L'Aquila, 18 febbraio 2017

OGGETTO: Osservazioni al progetto ANAS dal titolo "S.S. n° 17 "dell'Appennino Abruzzese" - Lavori di collegamento tra la S.S. n. 80 in località "Coppito" con la S.S. n. 17 in località "Centi Colella" (innesto Variante Sud)".

Osservazioni

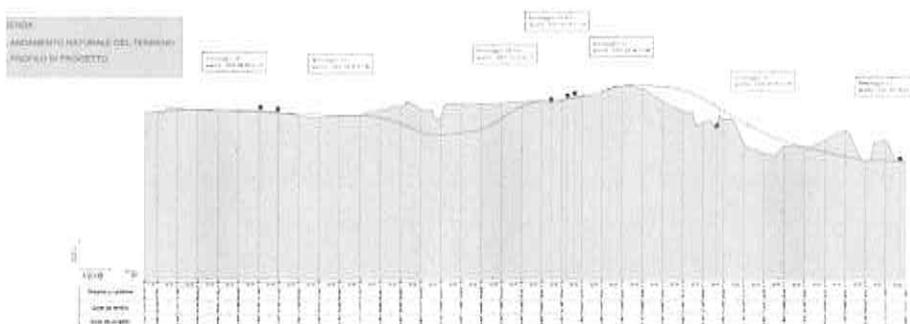
Su quest'area, sito importante e delicato dal punto di vista ambientale, naturalistico, paesaggistico e culturale, l'ANAS ha presentato alla Regione Abruzzo, già nel 2013, un progetto analogo a quello di cui si tratta in sede di Verifica di Assoggettabilità Ambientale (V.A.), osservato da questa Sezione di Italia Nostra con nota 13-01-2014 prot. n. 3, ed il "Comitato di Coordinamento Regionale per la Valutazione di Impatto Ambientale" lo ha rinviato a V.I.A , con giudizio n. 2333 del 14-01-2014, invitando ad approfondire gli aspetti relativi agli impatti sulla biodiversità, sull'avifauna e sugli aspetti archeologici; relazione tra falda e sorgenti del Vetoio; interferenze con l'attività dell'Ospedale Regionale; adeguamenti funzionali a nord ovest per rendere l'opera adeguata alla lottizzazione "Lenze di Coppito".

Profilo Longitudinale Tracciato Stradale in progetto

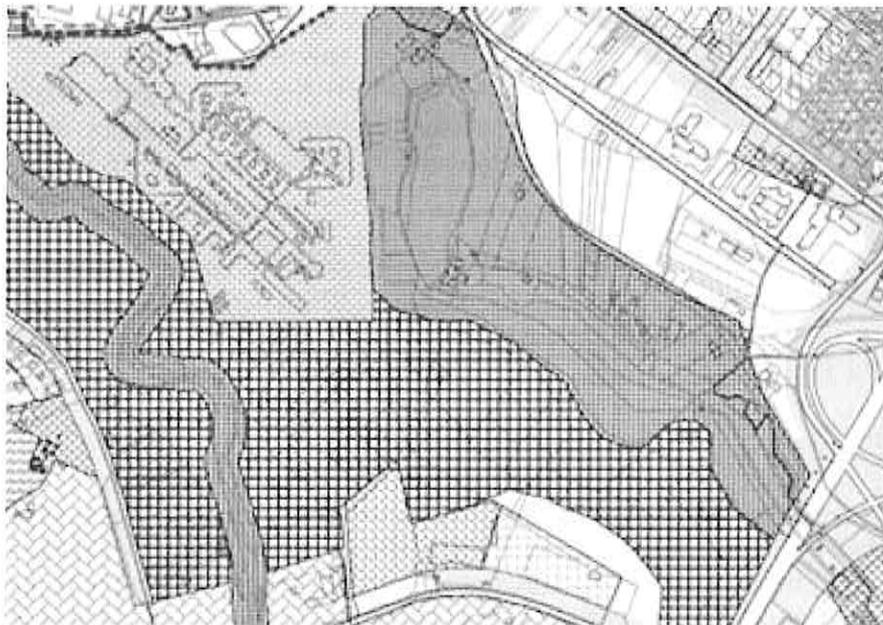
1- Il Tracciato del nuovo progetto ricalca sostanzialmente quello precedente sottoposto a V.A.: viene eliminata la galleria e la sede stradale si affianca per il tratto prospiciente l'Ospedale alla viabilità esistente, viene modificato anche il tracciato a nord ovest adeguando parzialmente l'opera alla lottizzazione "Lenze di Coppito". Dal profilo del tracciato si evidenziano notevoli sbancamenti (fino a 8 metri) e notevoli riporti in particolare dalla rotonda 1 alla rotonda 3.

Rispetto al tracciato si osserva che l'innesto della Mausonia sulla rotonda sulla SS 17 (asse 1) è realizzato con una pericolosa *chicane* degna di un circuito automobilistico con esigui raggi di curvatura.

Il tratto dalla rotatoria 1 alla rotatoria 2 con muri di scarpa e controscarpa alti fin'oltre tre metri, anche se rinverditi insieme alla larghezza stradale di 13 metri più scarpate, rappresenta un elemento di frammentazione insormontabile e chiude uno dei pochi corridoi ecologici dell'area.
